Afgørelse om ikke godkendelsespligt ved etablering af teltoverdækning på gylletank og ændring af ensilageplansilo på Lydumvej 50, 6830 Nørre Nebel

Afgørelse

Figur 1. Ensilageplansiloanlæg som godkendt i Tillæg nr. 1 til miljøtilladelse dateret 29. juli 2022

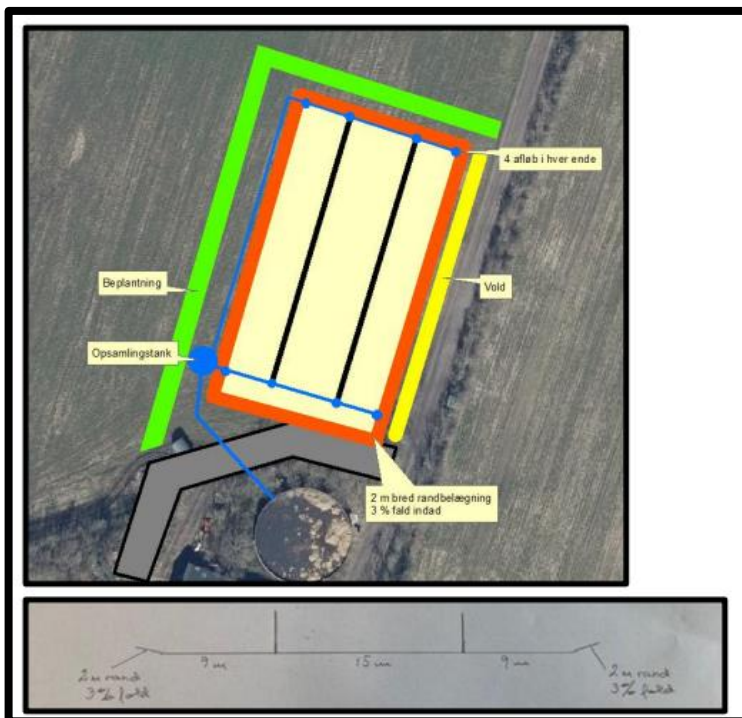
At der ikke stilles krav om godkendelse/anmeldelse er under forudsætning af, at eksisterende beplantning ved gyllebeholderen vedligeholdes, bevares og om nødvendigt genplantes, og at vilkåret om beplantning og vold omkring ensilageplansiloanlægget stillet i Tillæg nr. 1 til miljøtilladelse efterleves, se figur 1, fordi det er en del af vurderingen.

Figur 2. Teltoverdækning og ensilageplansiloanlæg efter ændring med angivelse af ny beplantning og beplantning, som skal bevares og om nødvendigt genplantes fremadrettet.

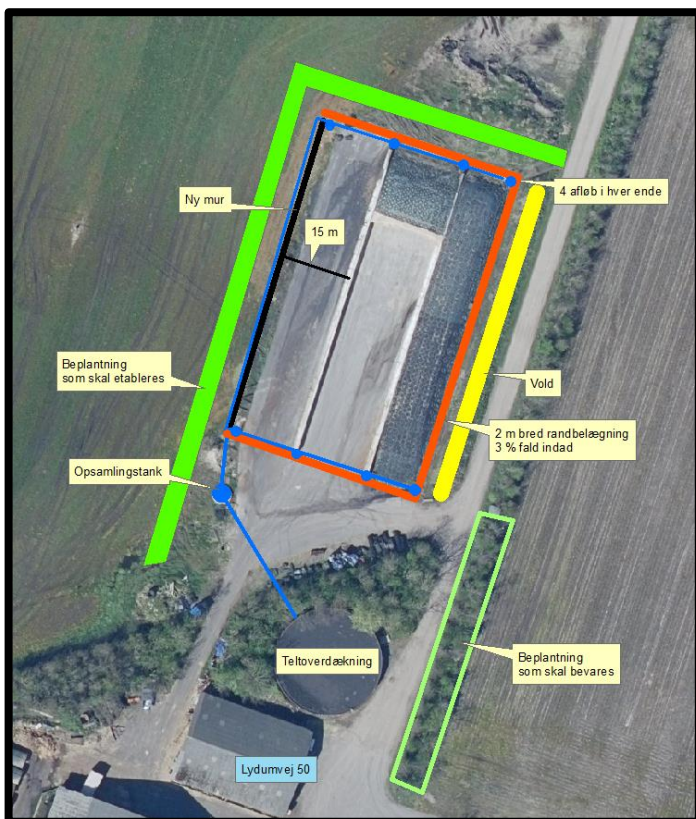
Ensilageplansiloanlægget blev i 2022 godkendt med en plansilo i midten med to mure og en plads i hver side udenfor murene. Nu ønskes pladsen inkl. randzone udenfor den vestlige mur ændret til en silo med mur og udvidet fra 9+2 m til 15 m bred.

Ensilageplansiloanlæg efter ændring og teltoverdækning fremgår af Figur 2.
